改善箇所説明図
(ステアリングシリンダ油漏れ)

不具合発生箇所
ステアリングシリンダ

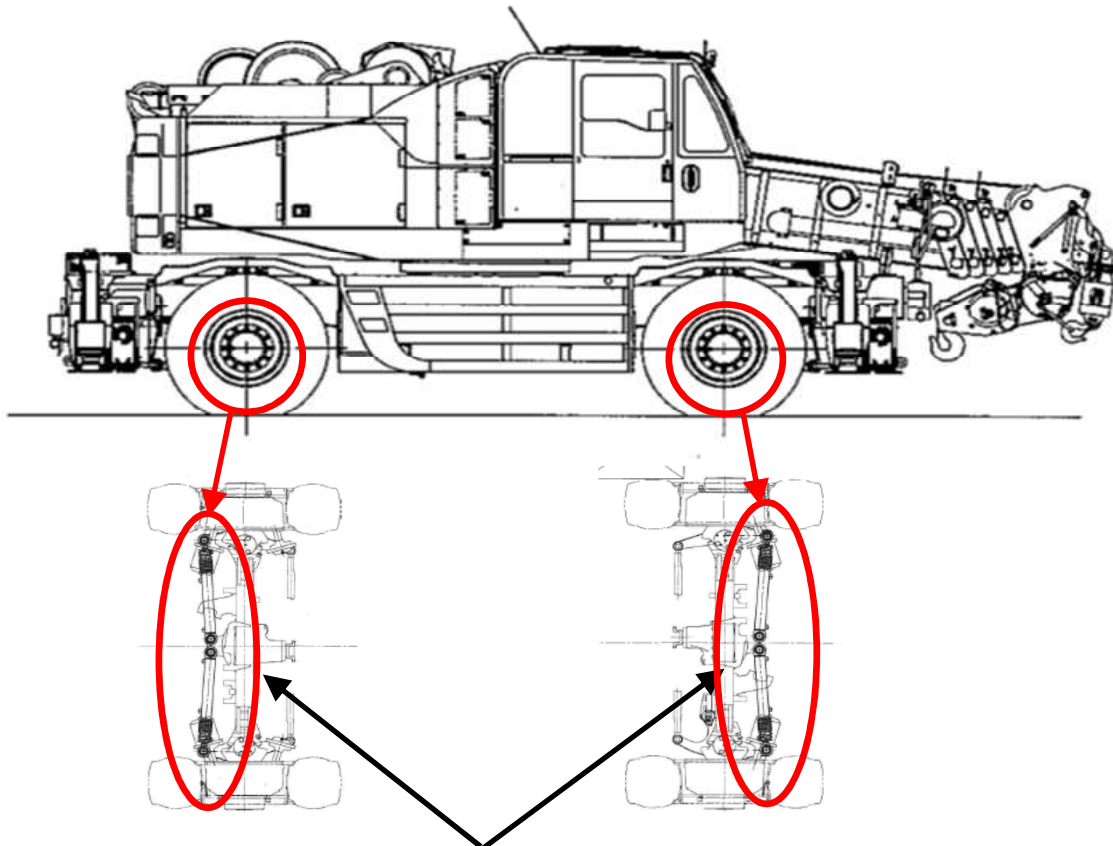
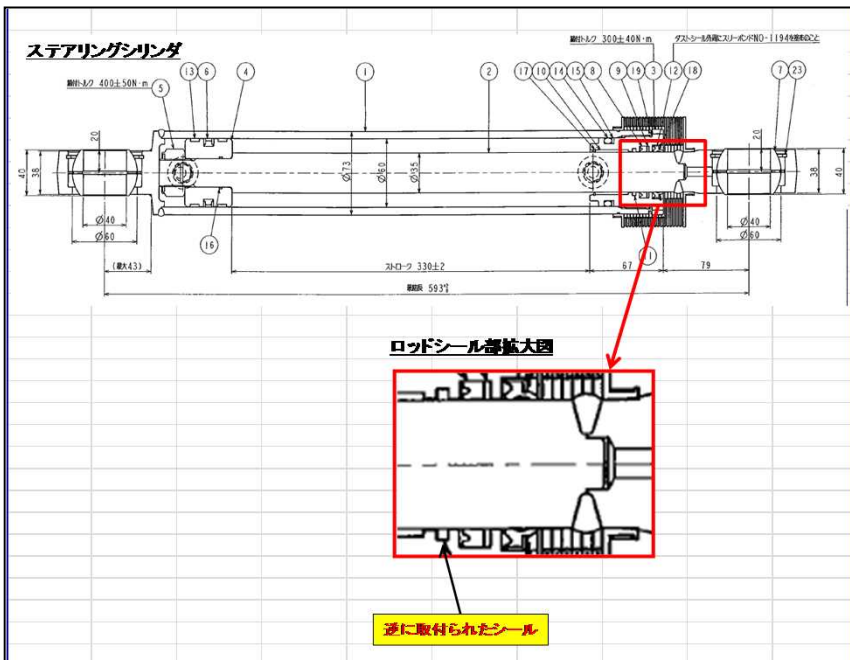
ホイール・クレーンのかじ取装置の油圧ステアリングシリンダの製造が不適切なため、シリンダ内部のシールが逆向きに組み付けられたものがある。そのため、シリンダ内部のシール性が確保できず、作動油が漏れるおそれがある。

改善の内容
全車両、当該シールを点検し、逆向きに組み付けられたものは、シリンダを良品に交換する。
識別:シリンダに付属しているゴムブーツ(黒色)に白ペンキを塗付する。
